ZMĚNY v Zadávací dokumentaci na výtvarnou soutěž o návrh náhrobku a realizaci náhrobku Milana Kundery vypsanou statutárním městem Brnem dne 6. 2. 2025.

Důvodem změn Zadávací dokumentace je **změna rozměrů půdorysu hrobového místa**. V souvislosti s tím došlo k **posunu termu odevzdání návrhů a vázanosti uchazečů nabídkou**.

ROZMĚRY NÁHROBKU

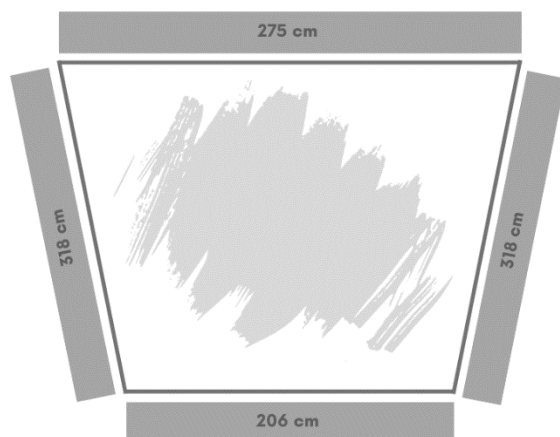
- 1. Vymezené hrobové pole** je o půdorysných rozměrech 275 cm horní okraj x 318 cm boční strany x 206 cm dolní okraj, maximální možná hloubka základu konstrukce je 150 cm;
- 2. Termíny odevzdání návrhů: do 9. 6. 2025:** do 12:00 fyzická podoba; do 24:00 téhož dne digitální podoba. *(Pozn. Termín pro realizaci vybraného návrhu do 10. 7. 2026 je beze změn).*
- 3. Vázanost nabídkou do 30. 11. 2025 včetně.**

maximální možná hloubka základu konstrukce je 150 cm
